## Labor Saver<sup>MC</sup> : Joint à rotule inférieur avant (bras de suspension en fonte) pour camions et VUS GM 1500 2016 à 2002

<b>Marque</b>	Supreme	<b>Produit</b>	Joint à rotule	<b>Date</b>	Décembre 2022
<b>Numéro de pièce</b>	MK6541

**Figure 1.** Le joint à rotule inférieur avant Mevotech Supreme MK6541 peut être facilement fixé au bras de suspension grâce au circlip (gauche) comparativement à la méthode de fixation ou de sertissage de la conception d'origine (droite)

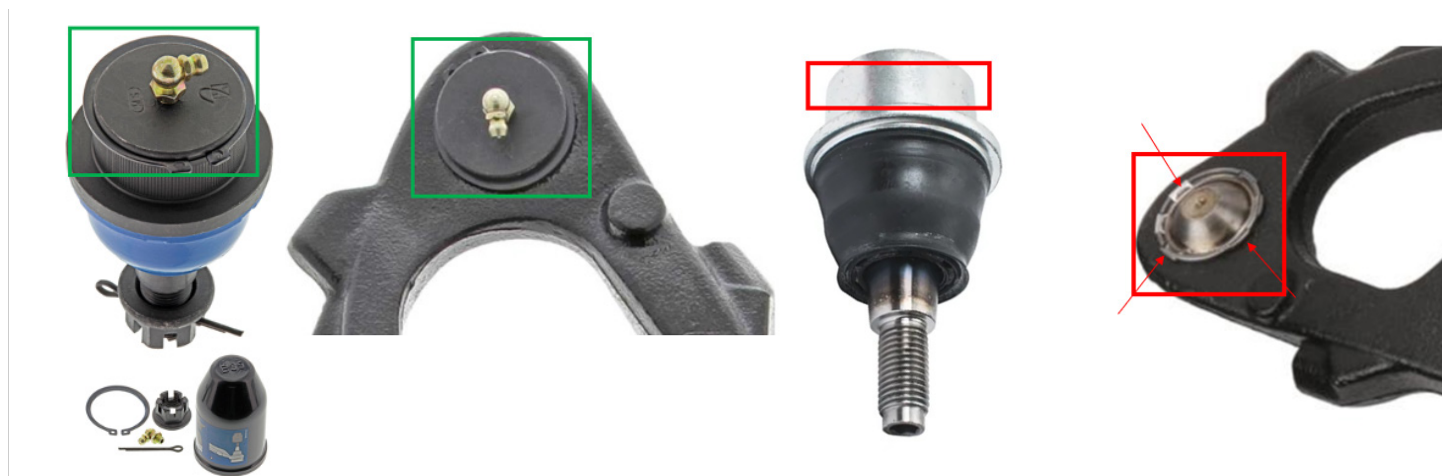
Les joints à rotule inférieurs avant d'origine (NP : 19209396 et plusieurs autres pièces de style similaire aux pièces d'origine) pour les applications associées au numéro de pièce ci-dessous doivent être fixés ou sertis après l'enfoncement.

Le joint à rotule inférieur avant Mevotech Supreme MK6541 est conçu pour être monté en utilisant un circlip comme méthode de rétention supplémentaire. Cela permet de réduire le temps d'installation pour le technicien professionnel et constitue une solution de rechange sans frustration comparativement à la méthode de fixation ou de sertissage. En outre, le risque d'endommager le corps de bras de suspension est limité lors de la fixation du joint à rotule après l'enfoncement. **Voir la figure 1.**
